ACCIONA - AMAZON

Direcció de Serveis de Mobilitat

2 de Novembre de 2021

Mesures prèvies a l'atorgament de la Llicència

1. Condicions de seguretat viària de la cruïlla entre el c/ del Cànem i el c/ Santander

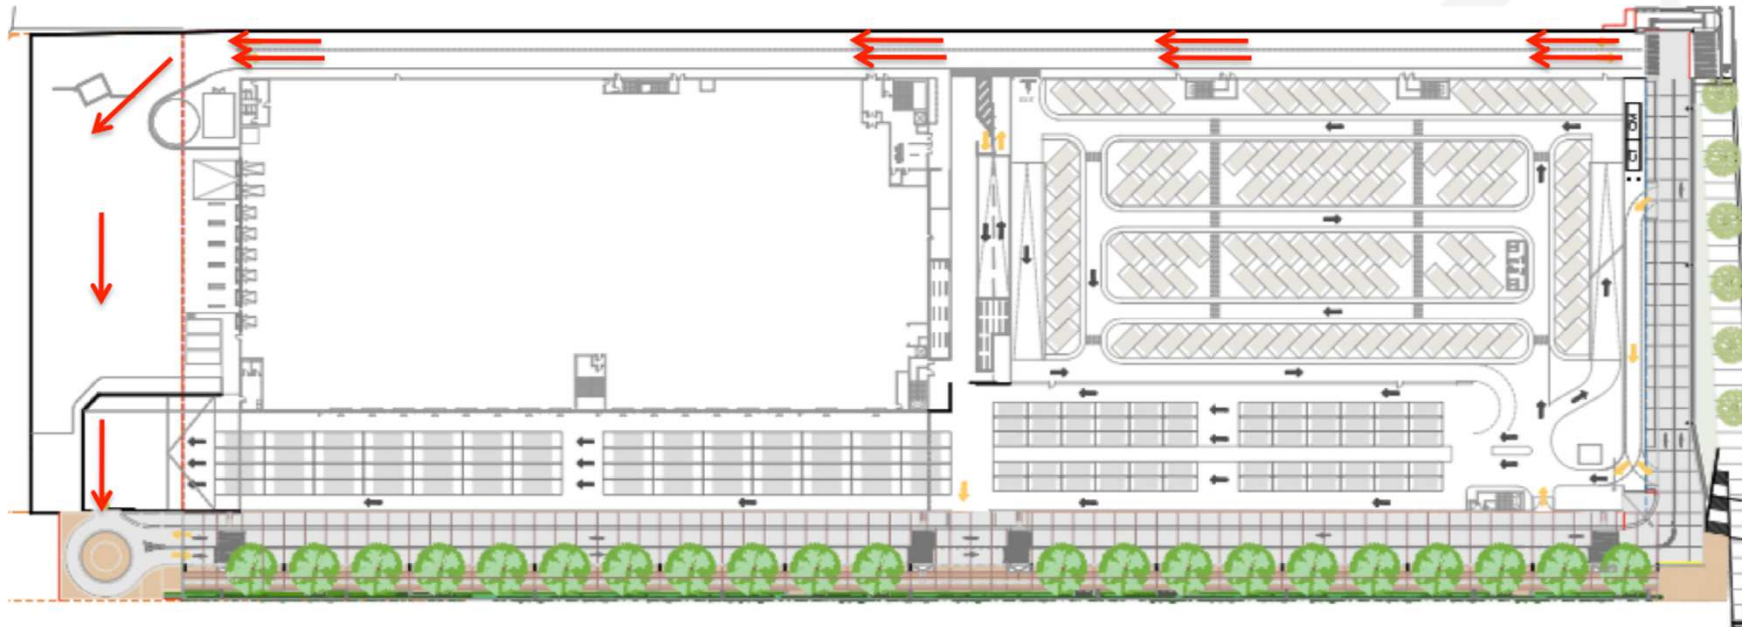
- a) Eliminació del gir a l'esquerra del c/ Santander per accedir tant al nou polígon com al c/ del Cànem.
- b) Construcció d'una rotonda remuntable en el creuament del c/ Santander amb el c/ Fra Juníper Serra per tal que els vehicles que circulin pel c/ Santander en sentit Besòs i vulguin entrar al nou polígon o al c/ del Cànem puguin fer el canvi de sentit en aquesta nova rotonda.

- c) Semàforització de la cruïlla del c/ Santander amb el c/ del Terç de la Mare de Déu de Montserrat, tal i com està previst en el projecte del Pont de Santander.

- d) Execució de la cruïlla semaforitzada del c/ del Cànem amb el c/ Santander, garantint la seva compatibilitat amb el projecte del Pont de Santander i tenint en consideració allò indicat en el punt a).

- e) Establir sentit únic d'entrada al vial paral·lel al carrer del Cànem per reduir els sentits dels fluxos a l'entrada de la parcel·la i la perillositat que això implica.
